改善箇所説明図

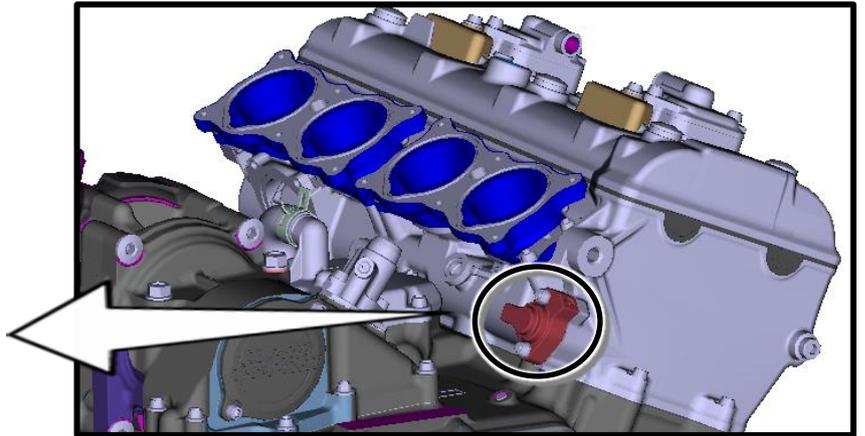
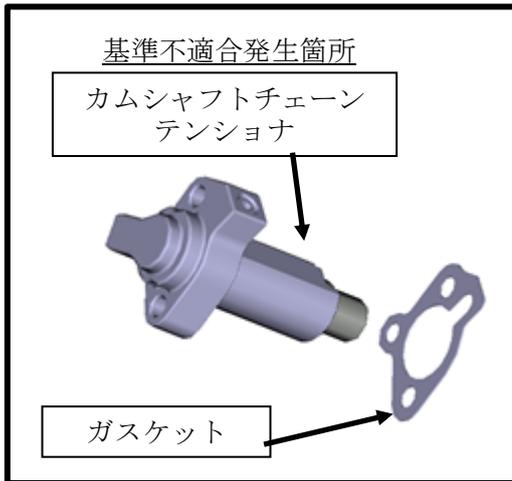
カムシャフトチェーンの張力を調整するテンショナにおいて、使用により内部の部品が劣化しプランジャが押し戻され、プランジャがロックすることがある。プランジャがロックされた状態で使用を続けると、カムシャフトチェーンに張力が掛からずに異音が発生し、最悪の場合、カムシャフトタイミングがずれ、走行中にエンジンが停止することがある。

全車両、カムシャフトチェーンテンショナを対策品と交換する。

注：  は、交換部品を示す。
